Referència: 2013

Denominació: Cubilet 15 ml (6 figures)

Data: 06/04/2021

Motiu informe: S'han fet 1000 cubilets de prova per comprovar les millores segons taller.

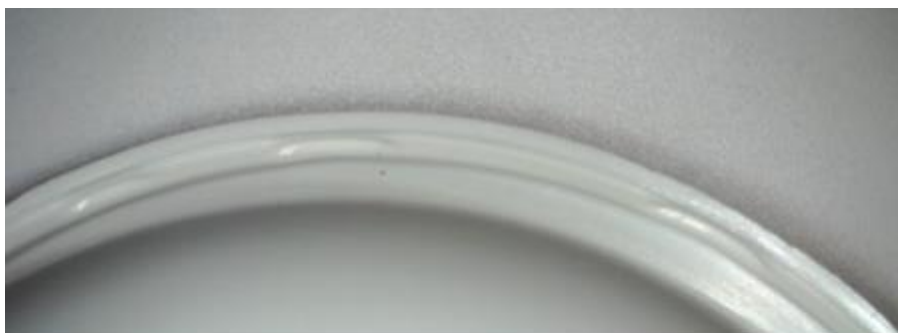
1- DIMENSIONAL: Prenc com a referència la pauta

Ø Exterior	Ø Interior	Ø Profundiatà	Alt total	Pes
	47.30 mm	40.50 mm	18.20 mm	18.80 mm	-
1	47.29 mm	40.31 mm	18.25 mm	19.00 mm	1.9 gr
2	47.30 mm	40.50 mm	18.34 mm	19.02 mm	1.9 gr
3	47.26 mm	40.38 mm	18.38 mm	19.06 mm	1.9 gr
4	47.29 mm	40.37 mm	18.37 mm	18.97 mm	1.9 gr
5	47.27 mm	40.42 mm	18.10 mm	19.00 mm	1.9 gr
6	47.28 mm	40.38 mm	18.46 mm	19.20 mm	1.9 gr

Dimensionalment, hi ha diferències entre figures, que están fora de toleràncies, sobretot la fig.6

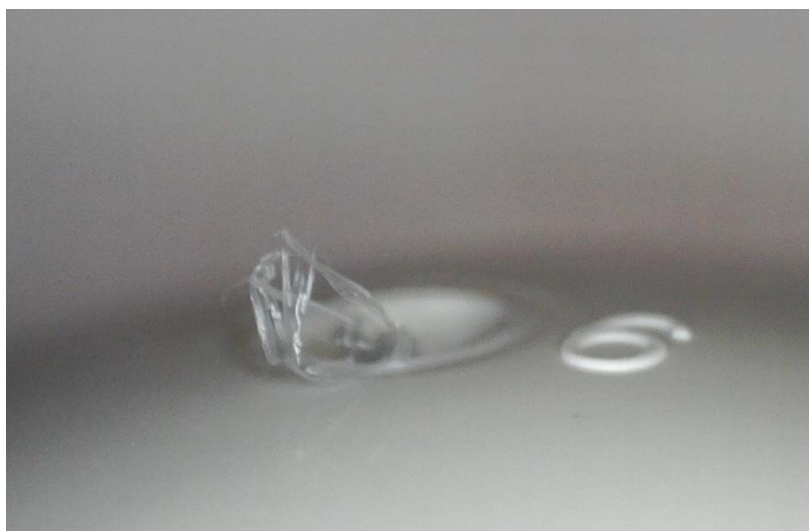
Les figures 1 i 6, marquen uns retxups per dintre l'aro anclatge:

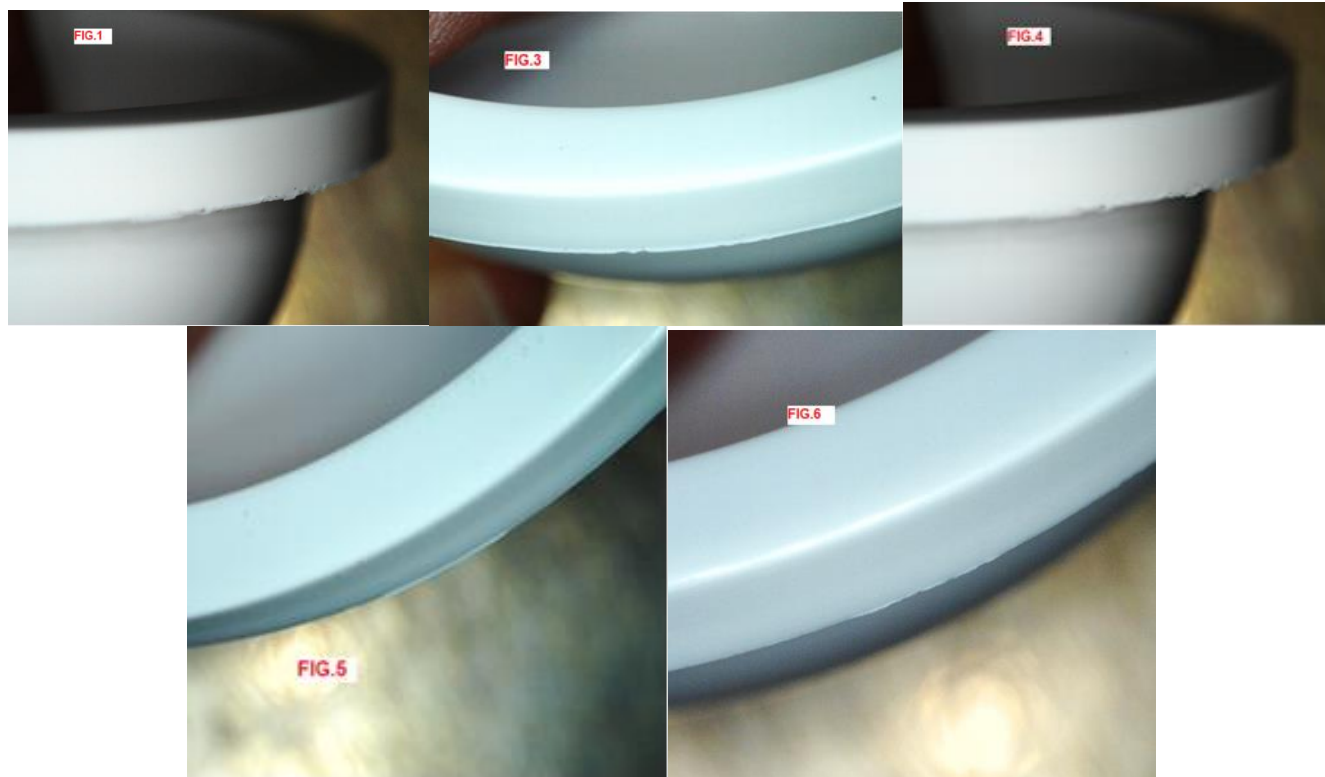
La figura 6, tenen rebava al punt d'injecció:

Les figures 2 i 4, han sortit curtes del anclatge, sobretot la 4.

Les 6 figures segueixen sortint amb una mica de rebava al partaix del anclatge:
